# 老朽原発美浜3号 20年の寿命延長を認める「審査書案」にNOを 美浜原発は断層の巣の中 地震が起これば大惨事

## 9月2日まで 美浜3号は廃炉に！パブリック・コメントを出そう

2016.8.25

美浜の会/避難計画を案ずる関西連絡会/原発なしで暮らしたい丹波の会/グリーン・アクション/原子力規制を監視する市民の会

(注) 敷地から半径約30kmの範囲の主な断層について図示している。

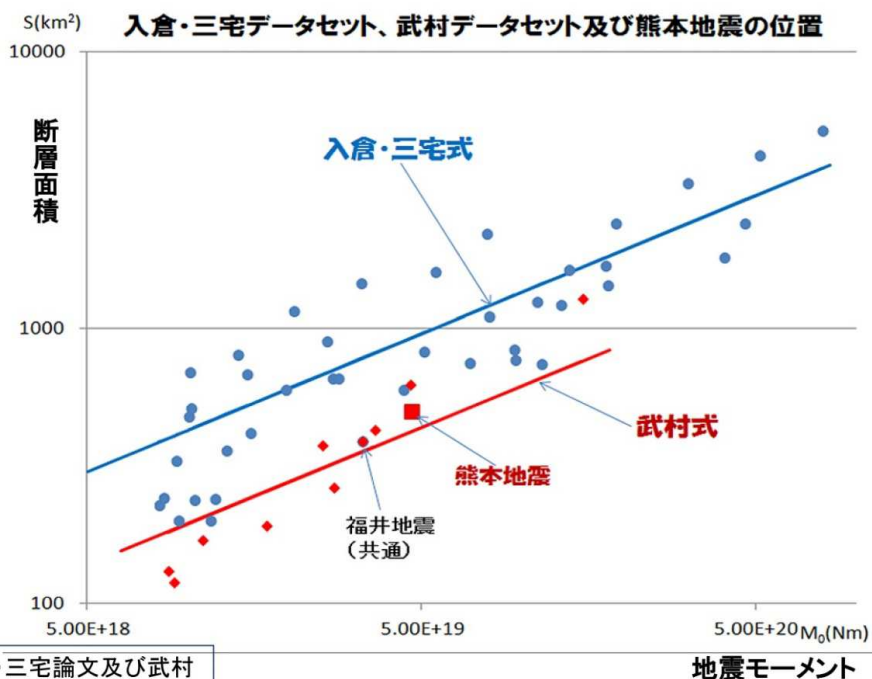
美浜3号は図のように、まさに断層の巣の中にある。

### 3. 使用済燃料ラックの固定式からフリースタANDING方式への変更について

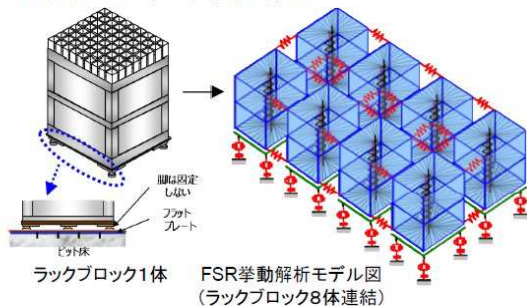
【参考意見/理由】 使用済燃料ラックの固定式からフリースタANDING方式への変更は、設計内容の確認をすべて後回しにしているため安全性は確認できない。（「審査書案」該当：28～29頁）

美浜3号は、基準地震動が大きくなったため(750ガルから993ガル)、使用済燃料ラックはこれまでの固定式では耐震安全性が確保できず、国内初のフリースタANDING方式を採用するという。しかし以下のように、具体的な設計内容の確認は先送りしています。

#### (2) 海外でフリースタANDINGラック(FSR)が地震に耐えたとの事例はない

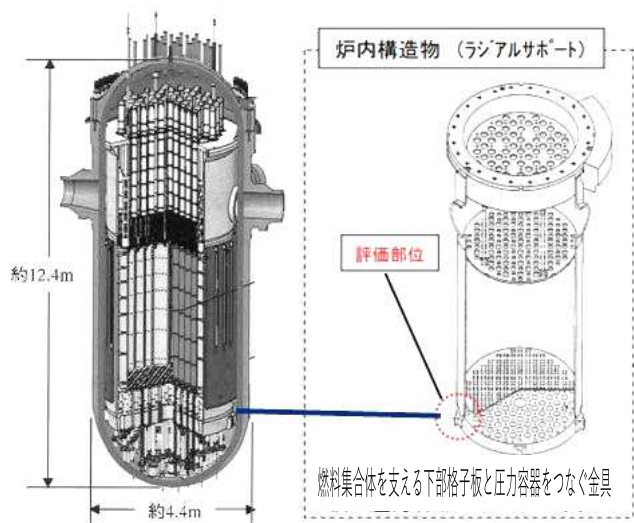
米国ノース・アンナ原発・乾式キャスクが2011年バージニア州の地震(マグニチュード5.8)でどのような挙動を示したかを紹介しているが、比較できないと関電自ら認めている。

乾式キャスクの設置位置における地震動加速度が不明であり、またFSRとプロポーシヨンや構造仕様、設置環境が異なることから比較は難しい。(2016.4.15 審査会合 関電資料 2-1 14頁)
